ENTIDAD BINACIONAL
YACYRETA

Licitación Pública Internacional N° 670
CONTRATO Y-C-AMPLYA

**LICITACIÓN PARA LA EJECUCIÓN DE LA OBRA CIVIL Y DETERMINADAS
PARTES ELECTROMECÁNICAS DE LA AMPLIACIÓN DE LA CENTRAL
HIDROELÉCTRICA DE YACYRETÁ EN LA M.I. DEL BRAZO AÑA CUA**

CIRCULAR N° 11/670

Se remite adjunto el Plano ATB N° Y5-V2-1.022 las hojas 1 de 3, hoja 2 de 3 y hoja 3 de 3 para su conocimiento. En la Visita a Obra a realizar conforme lo determina el Numeral 1.2.10 del Pliego podrán observar los paneles correspondientes.

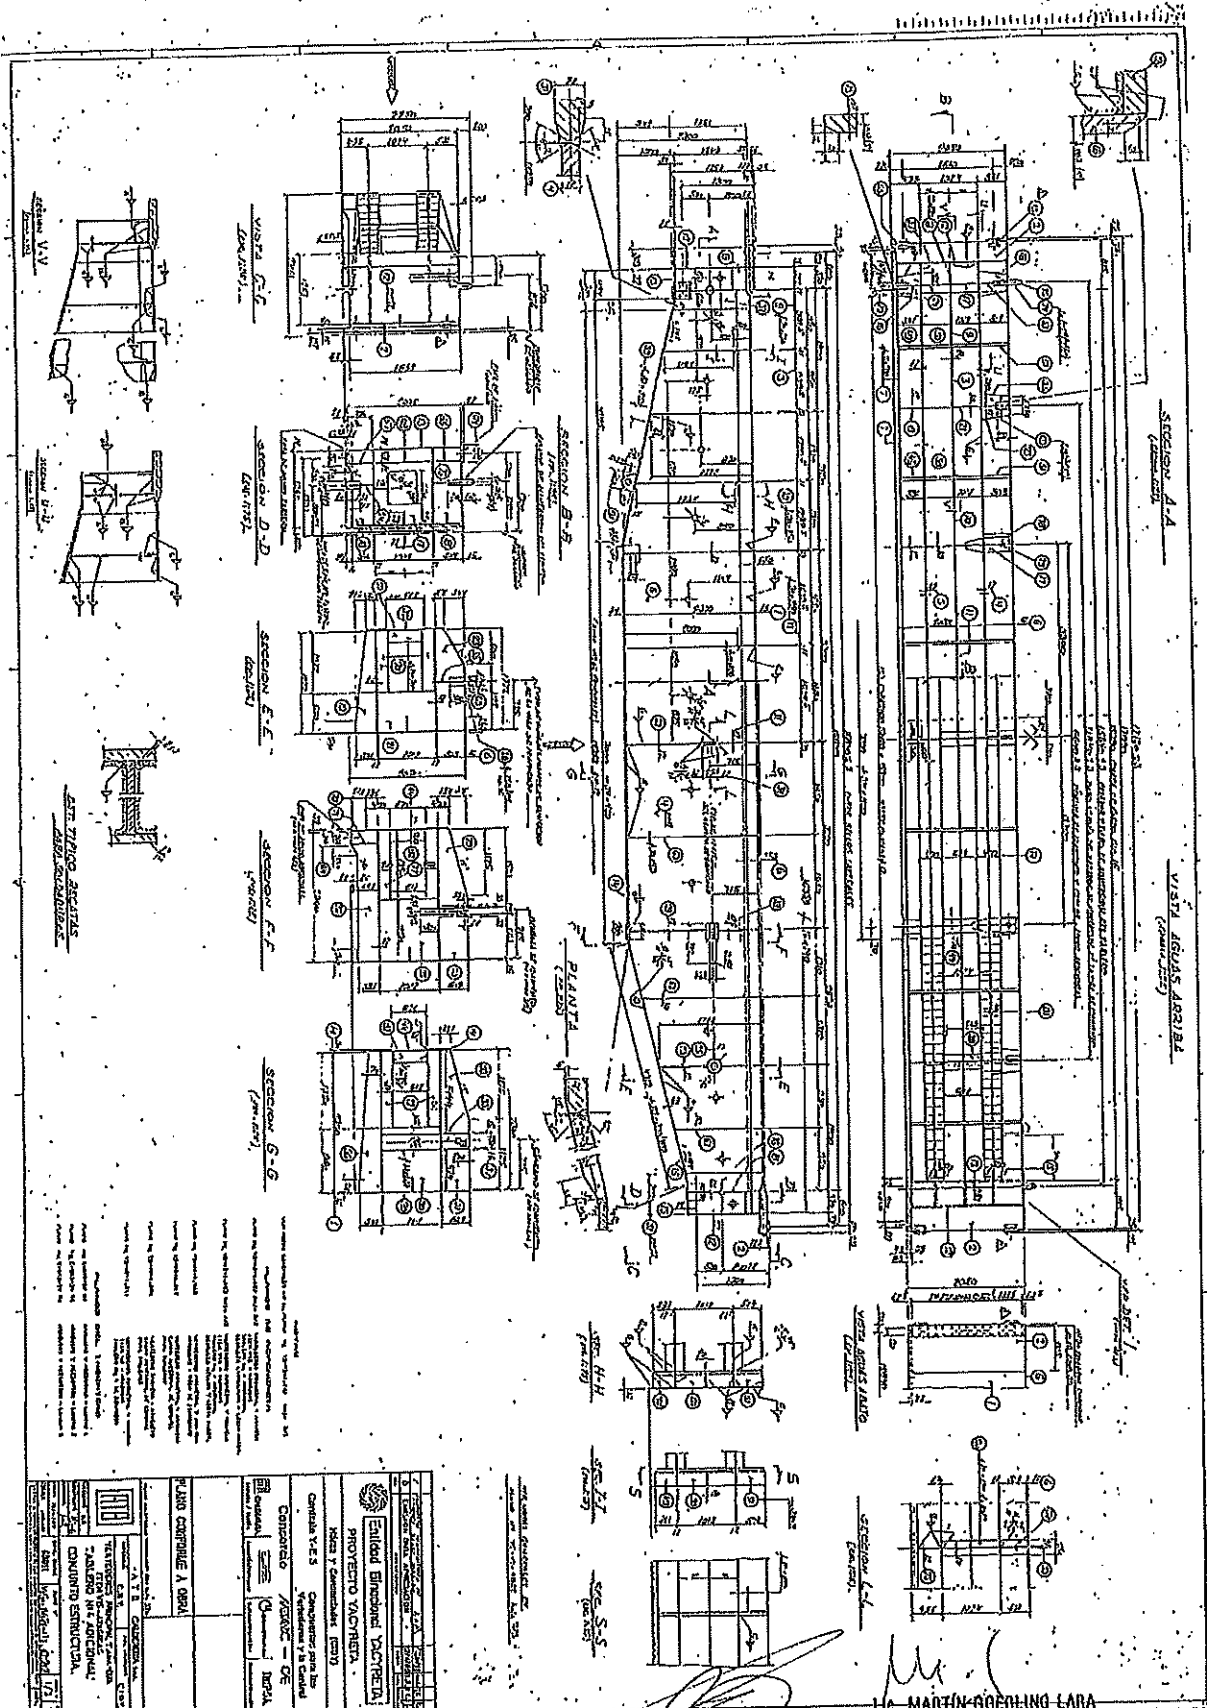
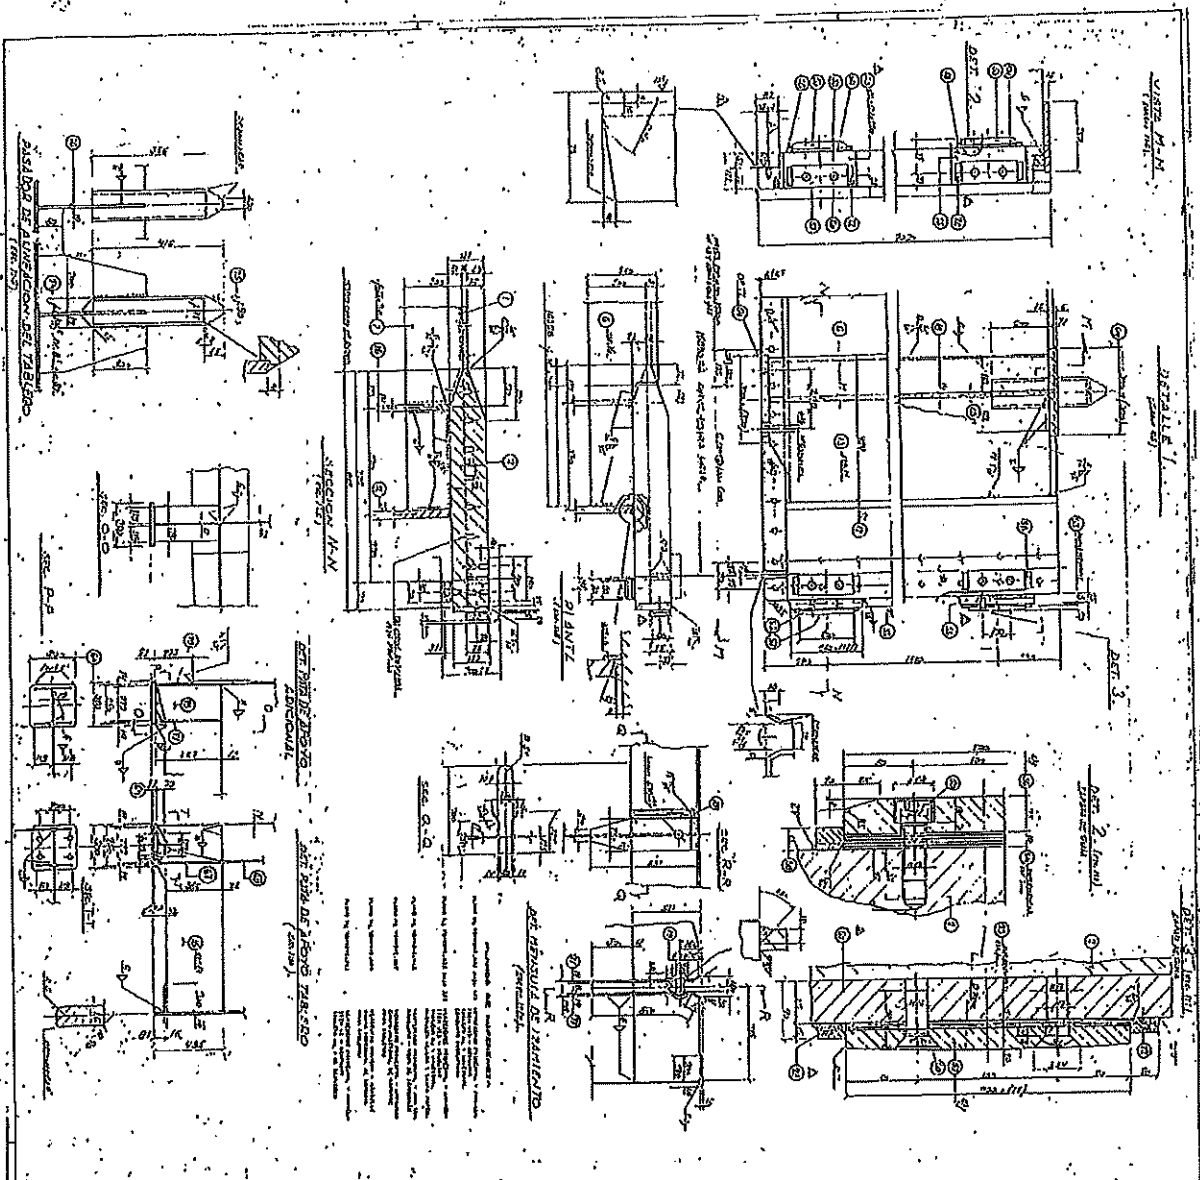
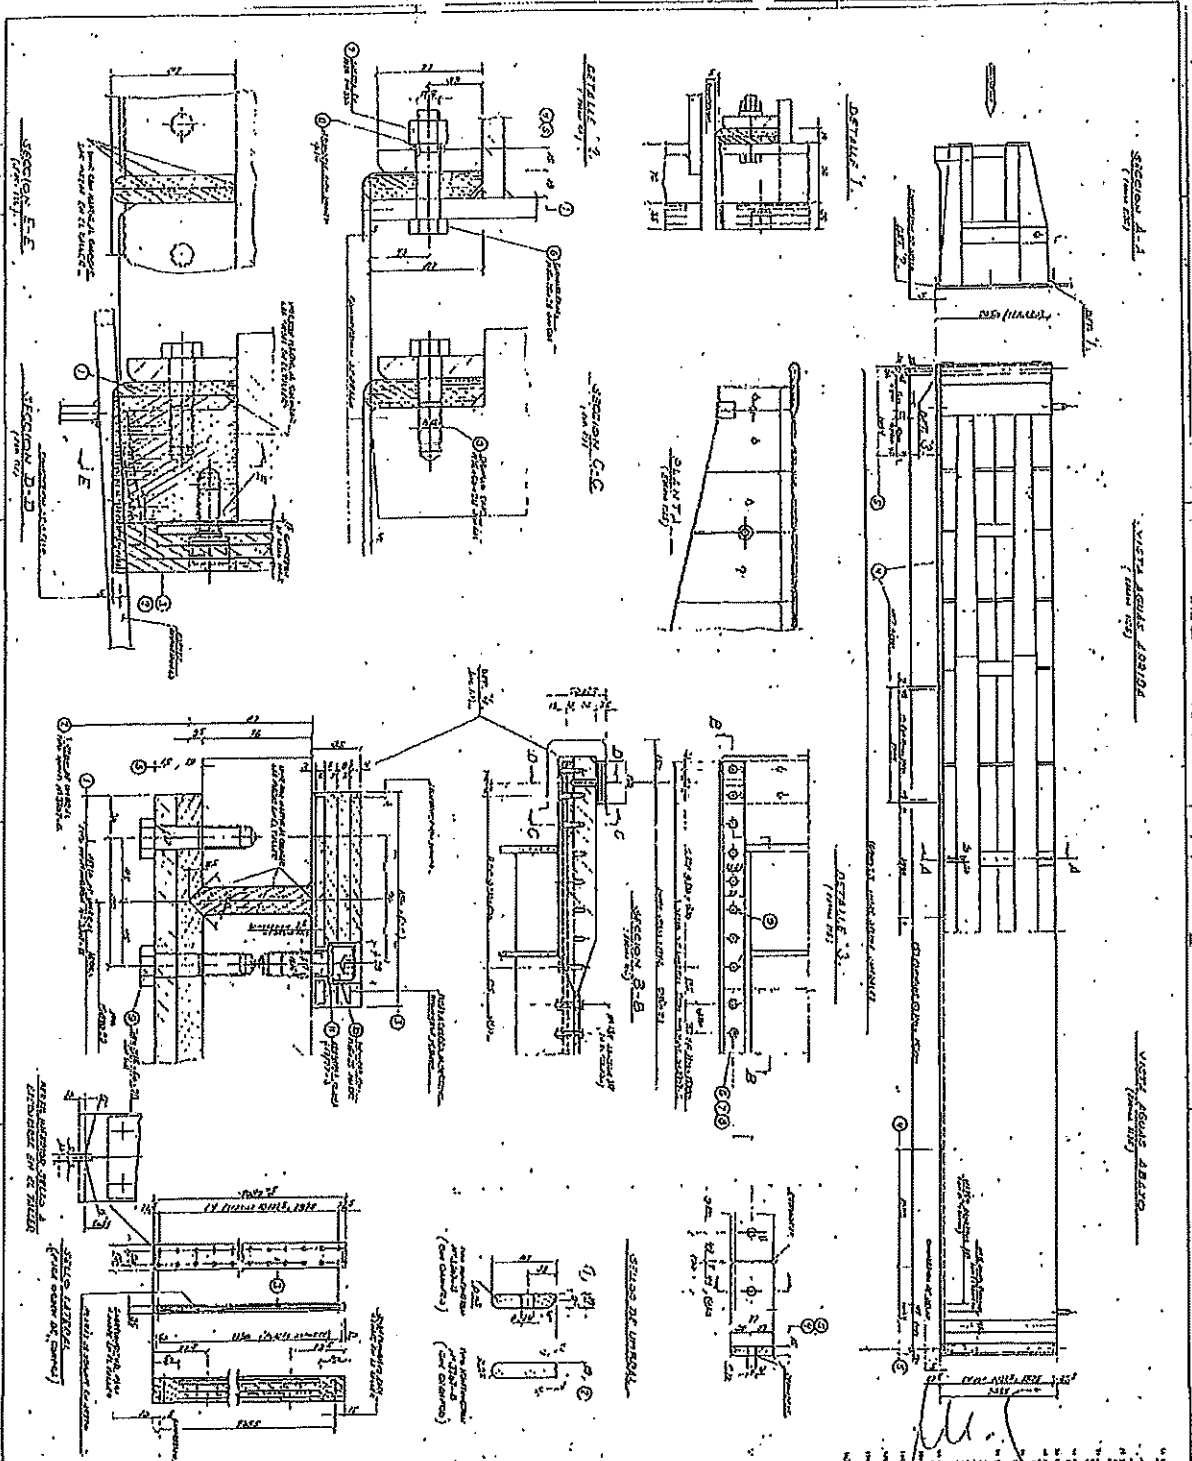
Se consulta sobre el Numeral 6.2-05 Punto I del Volumen II Tomo I Parte 6 de las Especificaciones Técnicas que indica: "El Contratista deberá prever que durante la construcción de la Obra y antes de las inundaciones de los recintos del Canal de Aproximación y del Canal de Restitución, las tomas de la Central y las desembocaduras de los tubos de aspiración deberán permanecer cerradas.

Para tal efecto el Contratista deberá utilizar las atagulas definitivas, y además deberá diseñar, construir, montar y remover atagulas temporarias. En este caso el Contratista podrá optar por la utilización de paneles existentes en la obra de Yacyretá para construir las atagulas temporarias, cuyo diseño se muestra en planos mecánicos anexos, ver planos de ATB N° Y5-V2-1.022". Se solicita remitir el Plano mencionado, indicar la cantidad de Atagulas definitivas e indicar la cantidad y ubicación de los paneles existentes.

Respuesta Consulta N°7

No obstante vale aclarar que lo que el Contratista debe cotizar son las atagulas temporarias de cierre aguas arriba y aguas abajo para dos unidades, ya que con la provisión del Contratista Y-E-AMPLYA se puede cerrar la tercera unidad.
